RELAZIONE ILLUSTRATIVA

STESURA CONTRODEDOTTA

5a VARIANTE RUE 2017 Adozione: delibera C.C. n.96 del 30/11/2017 - Approvazione: delibera C.C. n. 38 del 19/04/2018
6a VARIANTE RUE 2019 Adozione: delibera C.C. n. 47 del 25/06/2020 - Approvazione: delibera C.C. n. ____ del ____ Sindaco: <i>Maria Costi</i> Assessore all' Urbanistica: <i>Armando Pagliani</i> Segretario Generale: <i>Dott.ssa Clementina Brizzi</i> Dirigente Area Programmazione e Gestione del Territorio: <i>Arch. Alessandro Malavolti</i> Responsabili del progetto: <i>Arch. Alessandro Malavolti</i>

Variante n. 6 :
 TAV. 1.7 (Via Aldo Moro) -
 Modifica perimetro ASP1.7.15

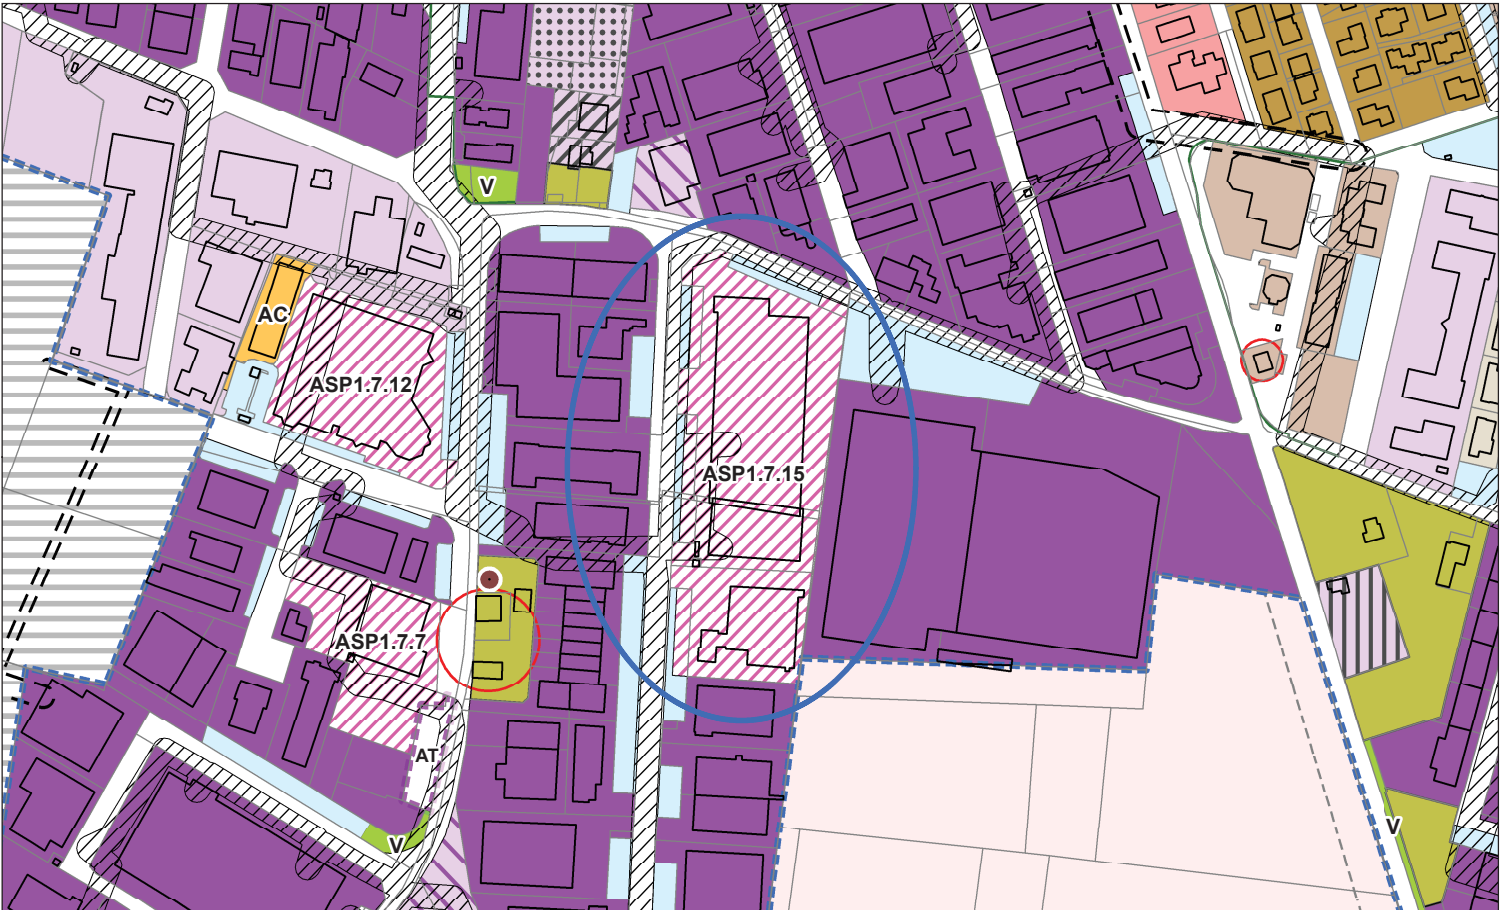
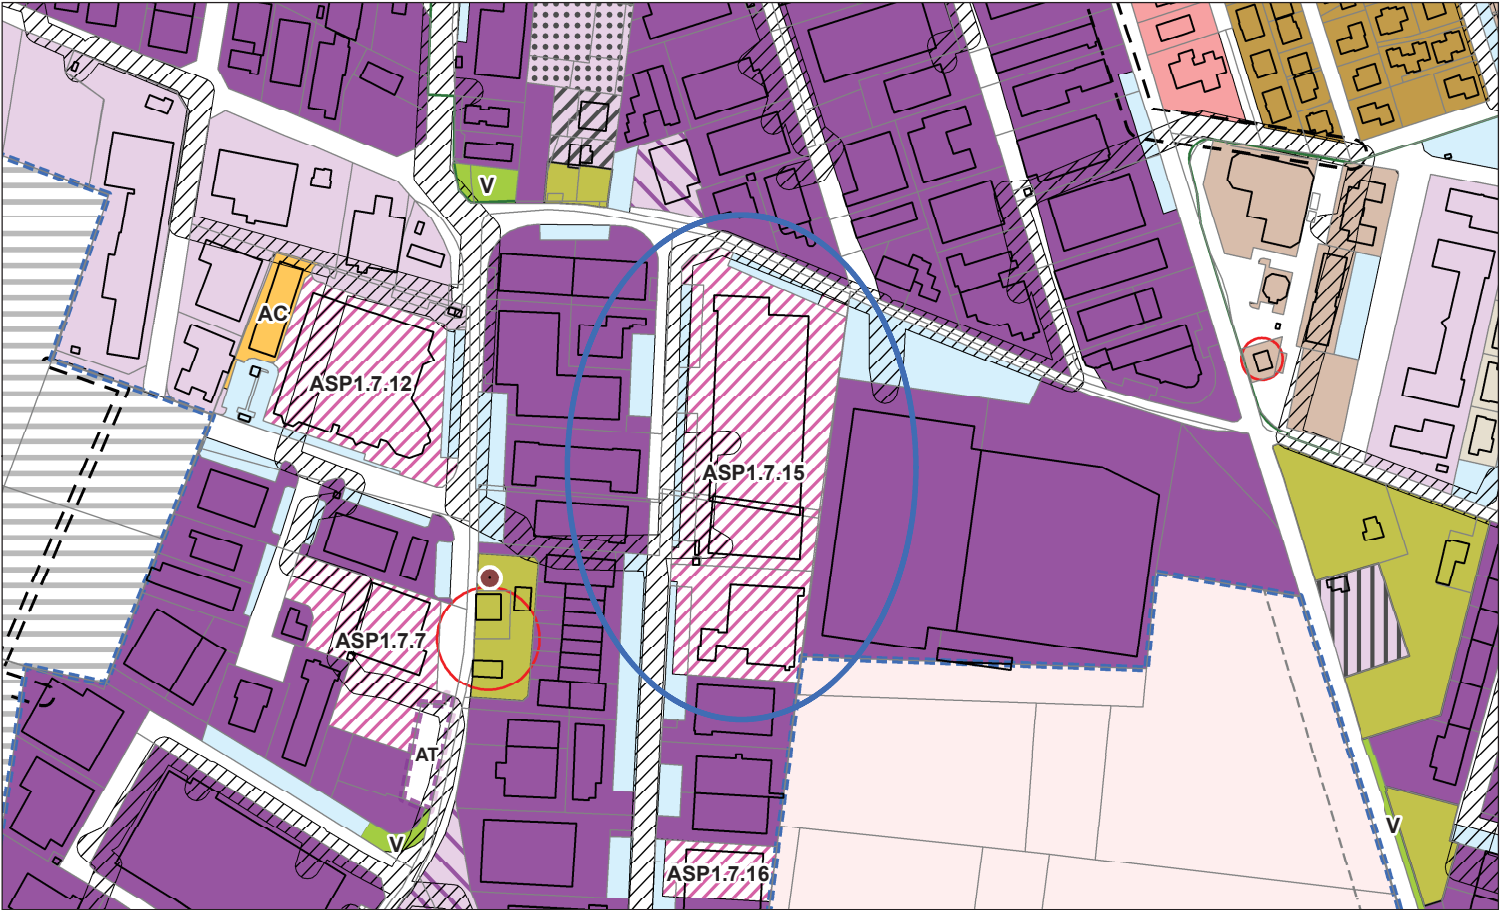
- Via Aldo Moro, Formigine: rettifica di errori materiali riferiti al perimetro delle dotazioni territoriali P del RUE vigente e dell'ASP1.7.15 come normati e disciplinati dal POC 2017, dal relativo ex art. 18 della LR 20/2000 e dalla quinta Variante di RUE.

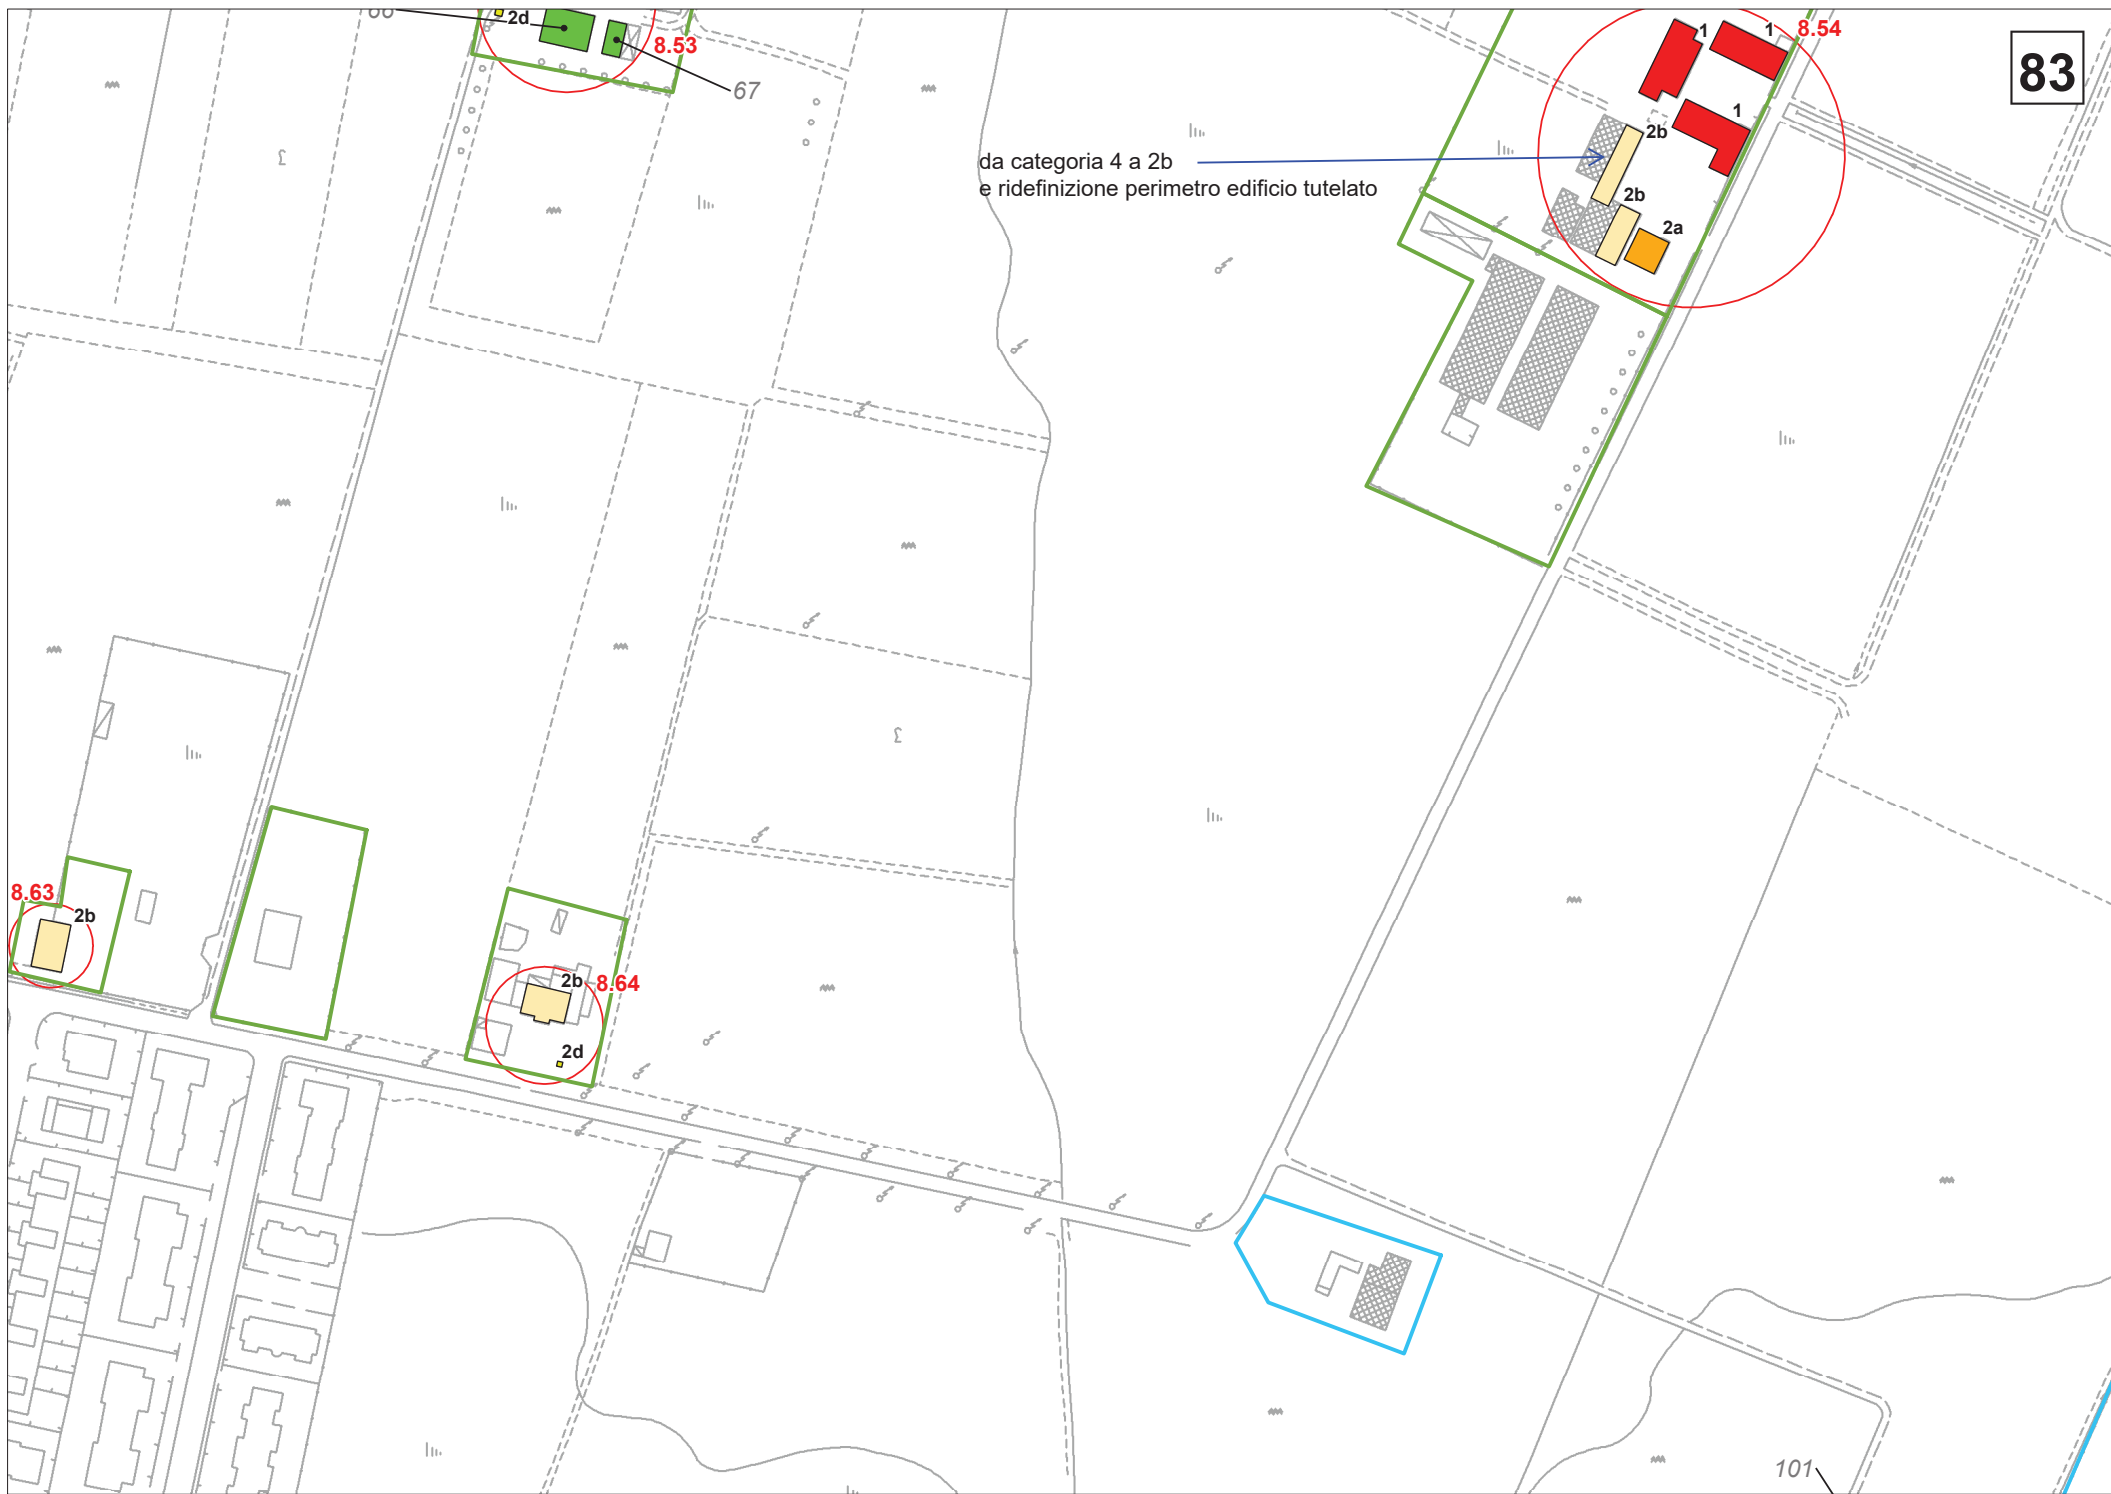
da categoria 4 a 2b
e ridefinizione perimetro edificio tutelato
